Změnový list číslo 56	
Identifikace akce	
Název akce:	Výstavba Multifunkční sportovní a kulturní haly v Brně
Číslo akce SMVS:	-
Objednatel:	I. Statutární město Brno II. ARENA BRNO, a. s. III. Brněnské komunikace a.s. IV. Teplárny Brno, a.s.
Zastoupen:	Objednatelem
Zhotovitel:	HOCHTIEF CZ a.s., Plzeňská 16/3217, 150 00 Praha 5
SPST:	Společnost INVIN, RUBY, INFRAM a CM
Projektant:	Projektová dokumentace 1 - Arch.Design, s.r.o. a A PLUS a.s. Projektová dokumentace 2 - PK OSSENDORF s.r.o.
Předmět změnového listu	
Vyhřívání sjezdové rampy, SO 101 hala	
Část díla dotčená změnovým listem	
Rampa, vyhřívání, z SO 101 hala	
Popis změny, popis technického řešení	
Původní řešení dle smluvní (tendrové) dokumentace :	
V původním řešení bylo uvažováno s menším rozsahem vyhřívání rampy. V původní PD bylo uvažováno s vyhříváním o šířce 0,6 m.	
Nové řešení :	
Vyhřívání plochy byla zvýšena zvětšením šířky vyhřívacích pruhů pro zásobovací a obslužná vozidla na š. 0,82 m a doplněním vyhřívání na ploše malého spádu na začátku rampy.

Stavba: MSKP, Multifunkční hala Brno - Změnové listy
Objekt: 5 - Dodatek č. 5
Soupis: **ZL 56 - Vyhřívání sjezdové rampy**

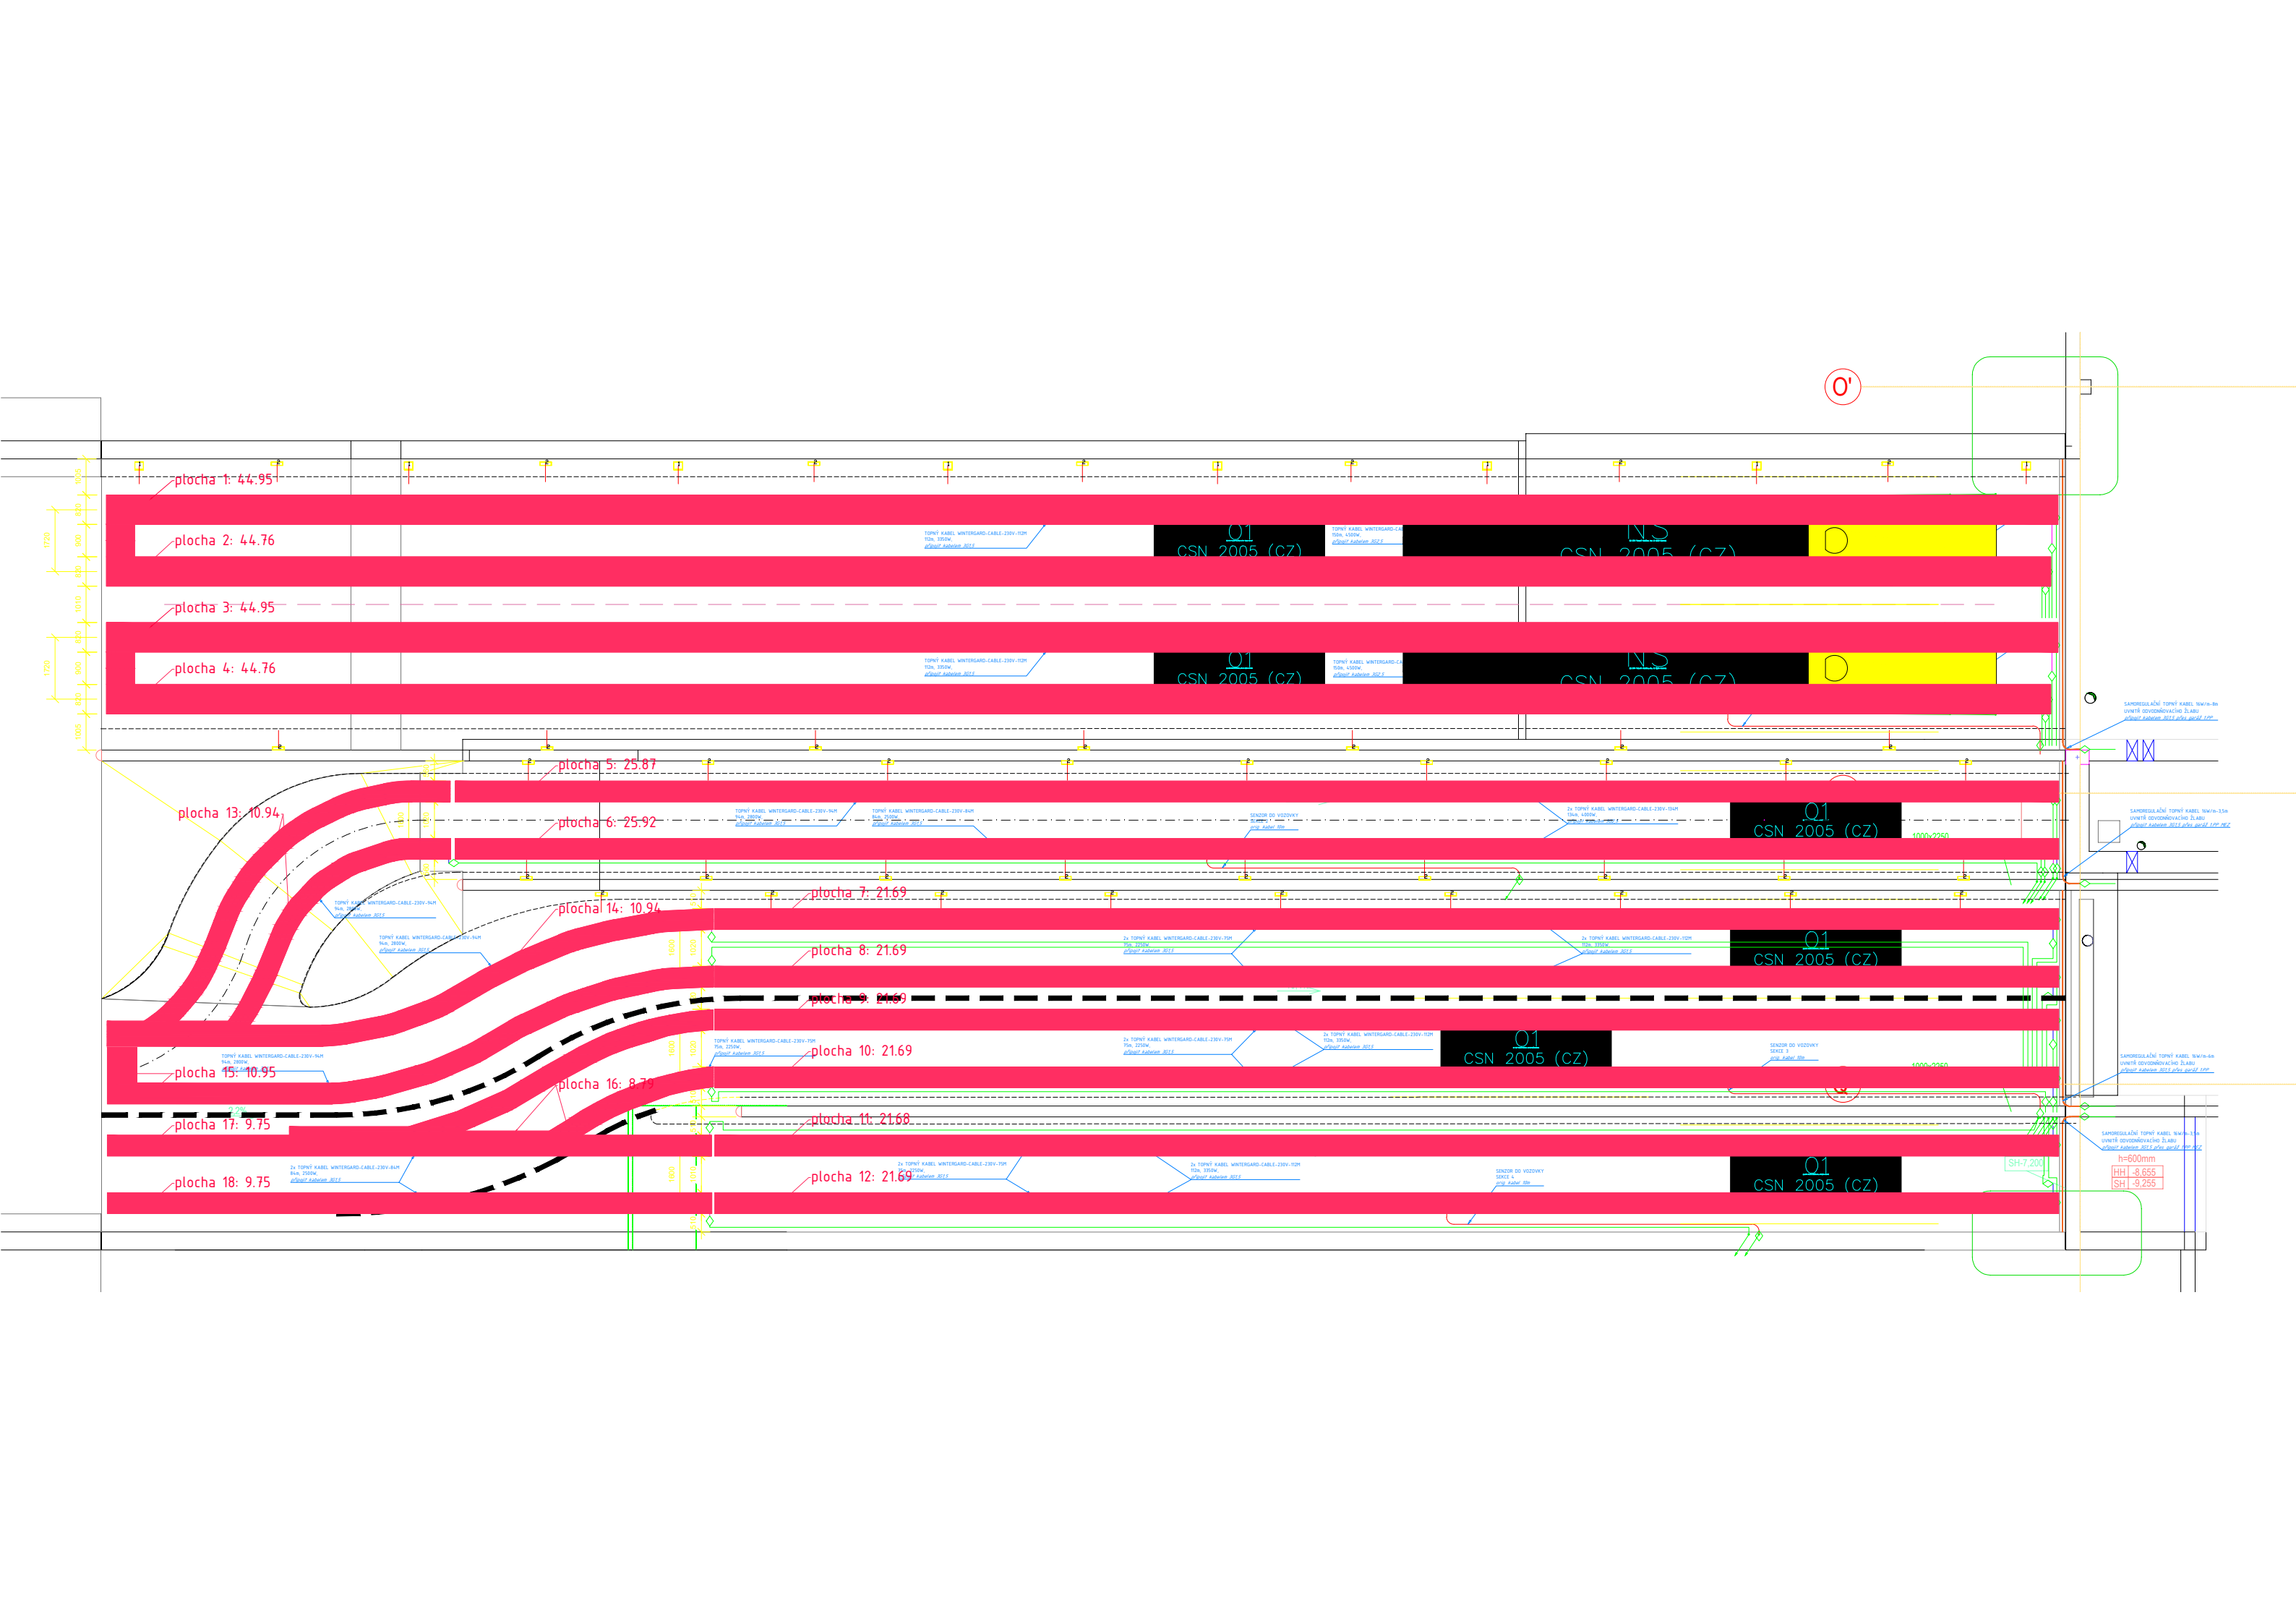
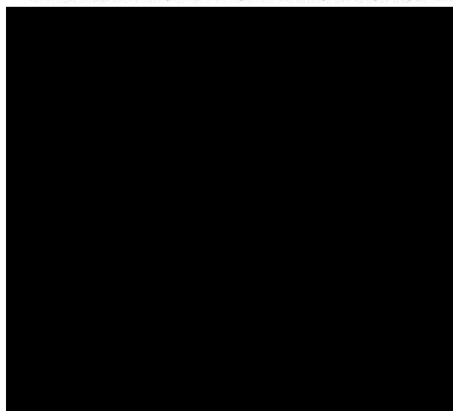
Zdůvodnění změny :	
Úprava vznikla při dopracování realizační dokumentace, zvětšení šířky vyhřívacích pásů z 0,6m na 0,82m v rampě pro nákladní vozidla a prodloužení všech vyhřívacích pásů až do vrchní části rampy. Větší šířka a doplnění vyhřívání plochy je nutná pro bezpečnost zásobování a obsluhy multifunkční haly. Jedná se o změnu nezbytnou pro funkci zatříděnou dle § 222 odst. 5 ZZVZ, kdy není možné pro zachování plynulého a rozumně navazujícího postupu výstavby rampy, aby řešené práce provedl jiný dodavatel. V případě realizace těchto prací jiným dodavatelem by hrozilo zpoždění prací na samotné rampě a následně též na navazujících činnostech.	
Vliv změny na výkresovou dokumentaci :	
Bez vlivu na výkresovou dokumentaci.	
Záznamy o změně ve stavebním deníku a zápisech z KD :	
Záznam o změně je uveden v zápisu z KD ze dne 14.5.2024, pod bodem 33/3.	
Předpokládaný vliv na termín, kvalitu, cenu díla :

Vyhřívání plocha na rampě byla zvýšena zvětšením šířky vyhřívání pruhů pro zásobovací a obslužná nákladní vozidla a doplněním vyhřívání na ploše malého spádu na začátku rampy.

Úprava je doporučena autorským dozorem po dohodě s dodavatelem stavby při dopracování realizační dokumentace.

Větší šířka a doplnění vyhřívání plochy zvýší komfort a bezpečnost zásobování a obsluhy multifunkční haly.
